Fra: noreply@blivhoert.kk.dk
Sendt: 5. april 2013 00:13
Til: TMF-Bydesign
Emne: Høringssvar: "Enghave Brygge" med kommuneplantillæg (2011-63262). Afsender: Susanne Bro
Vedhæftede filer: Indsigelse fra Havnelauget.pdf

Høringssvar fra Havnelauget vedr. Lokalplanforslag for Enghave Brygge

Lokalplanforslag: Effekt på kulturhistoriske værdier og havnemiljø

Model af Enghave Brygge Nord iflg. lokalplanforslag. Udført af professionel modelbygger for Havnelauget.

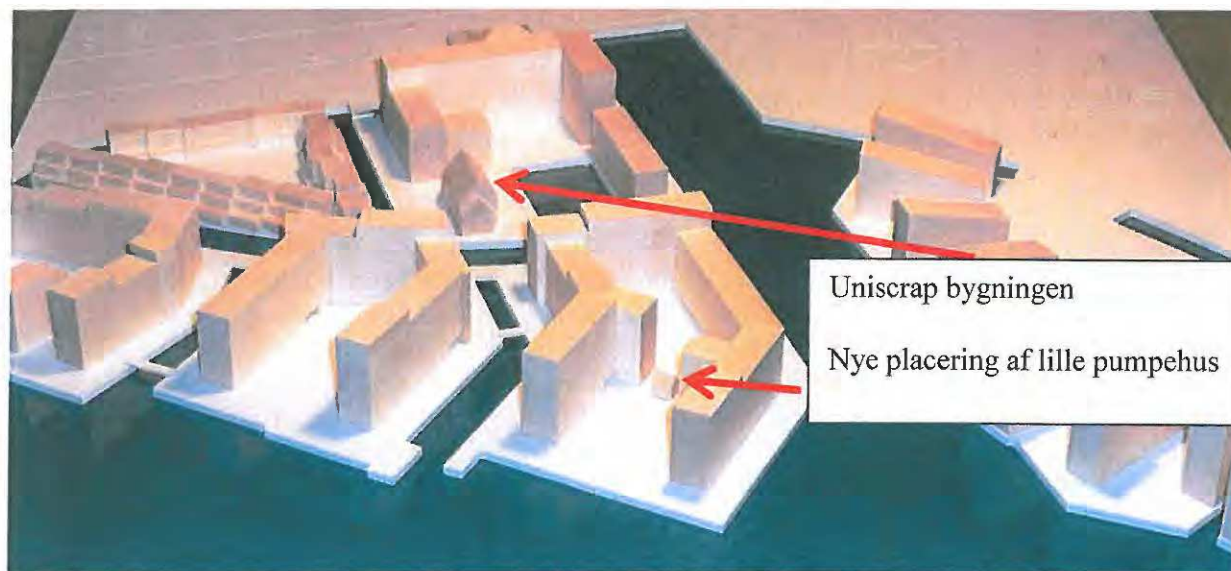
- 1) Der bygges højt foran H.C. Ørstedsværket således at værkets bygningsanlæg ikke længere kan ses fra havnesiden eller Tømmergraven. Værkets bevaringsværdige infrastruktur i form af kajanlæg, jernbane- og kranspor samt kulplads, der fortæller om værkets produktionsflow, fjernes.

- 2) Uniscrap-bygningen omkranses af højhuse, og vil ikke længere være synlig fra havnesiden eller Tømmergaven fraset gennem lille åbning til Enghave kanal i bygningsmuren, der kanter Tømmergraven (se billede af model af Enghave Brygge Nord iflg. lokalplanforslaget, nedenfor). Bygningen mister sit kajanlæg pga. havneopfyldningen og jernbanesporene fjernes.

- 3) Det lille pumpehus bliver placeret langt inde i en bygningskarré (se billede af model, nedenfor). Pumpehuset mister sin beliggenhed ved vandet og vil ikke længere være synligt fra Tømmergraven. Det vil muligvis kunne øjnes med kikkert fra havnesiden gennem den smalle åbning i karreen mod havnesiden.

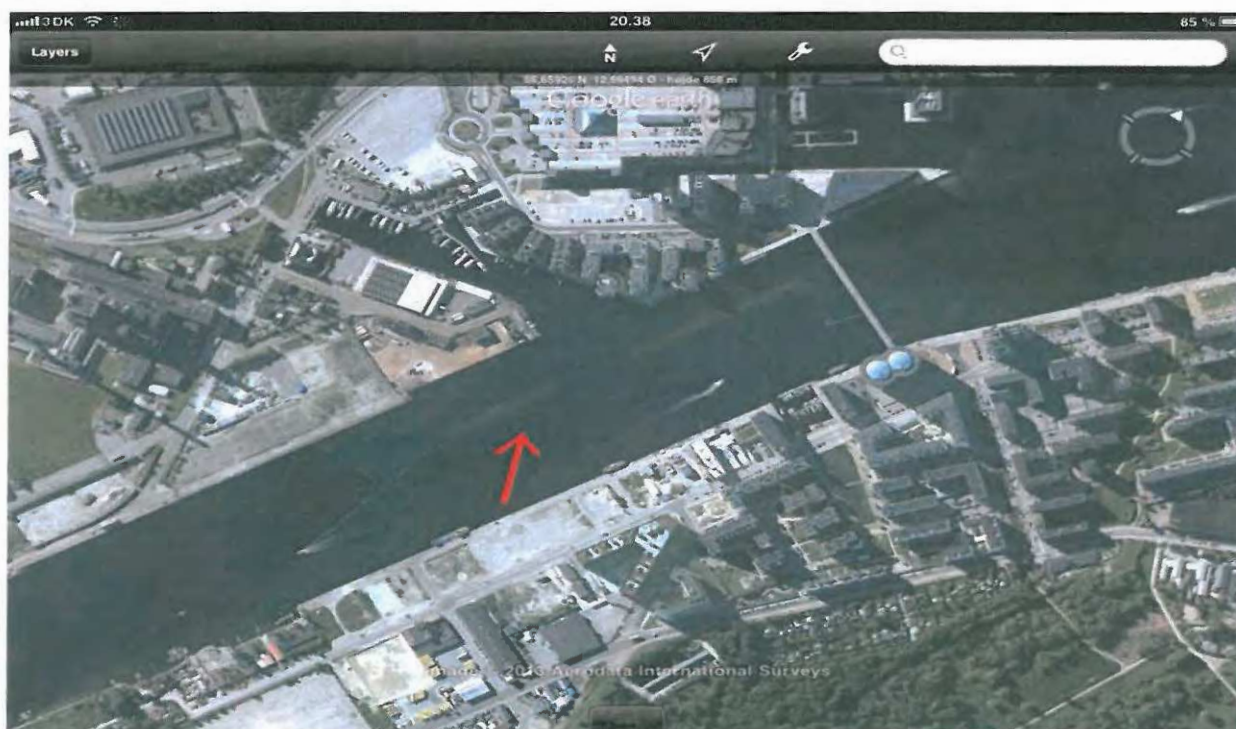
H.C. Ørstedværket er en del af Danmarks industrihistorie og et pejlemærke for Sydhavnen.

Hvorfor vil I gemme det væk?

Hvis man kan forestille sig at står på Brygge Broen og man så hopper rigtig, rigtig højt, så er det dette syn man ser. Tør slet ikke tænke på hvad man ser hvis man ikke hopper, et stort højt hus som kaster skygge over havnen,

Okay, man vil jo stadig kunne se H.C. Ørstedsværket's skorstene.
